Rapport de contrôle de l'inspection des installations classées

Nom et adresse de l'établissement contrôlé	Code DREAL	
Société O-I MANUFACTURING Adresse : 21, avenue Edouard Vaillant Commune : Puy Guillaume	S3IC	0163-00367

Activité principale : verrerie

Date du contrôle : 13/04/2021 (précédente visite le 10 novembre 2020)

Nouveau point d'injection de chaux

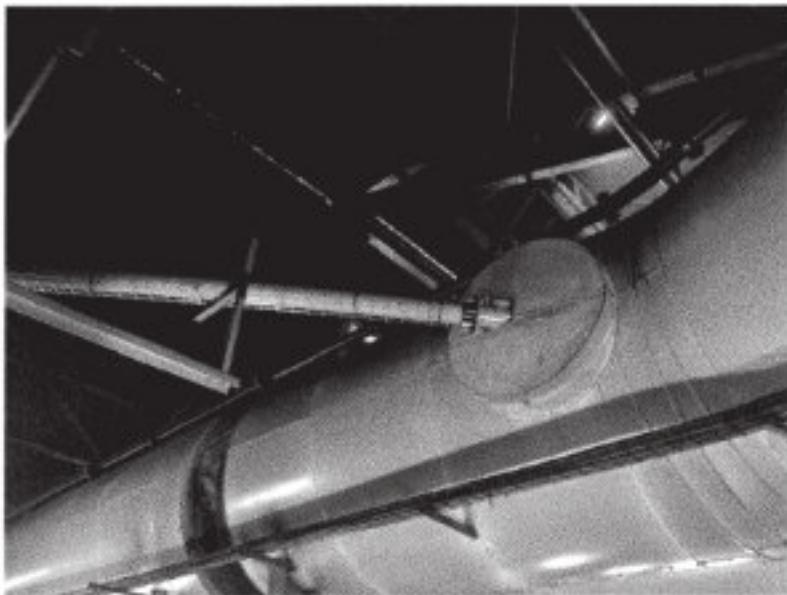
S'agissant du respect des VLE d'émission en SO2, l'inspection a constaté la modification du point d'injection de la chaux dans le dispositif d'épuration des fumées du four. L'installation a ainsi été remise en service le 26 mars 2021. Les essais sont toujours en cours mais les premiers résultats montrent que la VLE est désormais respectée. Lors de l'inspection, les valeurs observées sur la journée du 13 avril ont été consultées en salle de supervision. Les valeurs en SO2 étaient comprises entre 320 et 407 mg/Nm³ (valeurs brutes) pour une VLE à 500 mg/Nm³ dans des conditions de charge des fours assez élevées (260 tonnes par jour de verre produit).
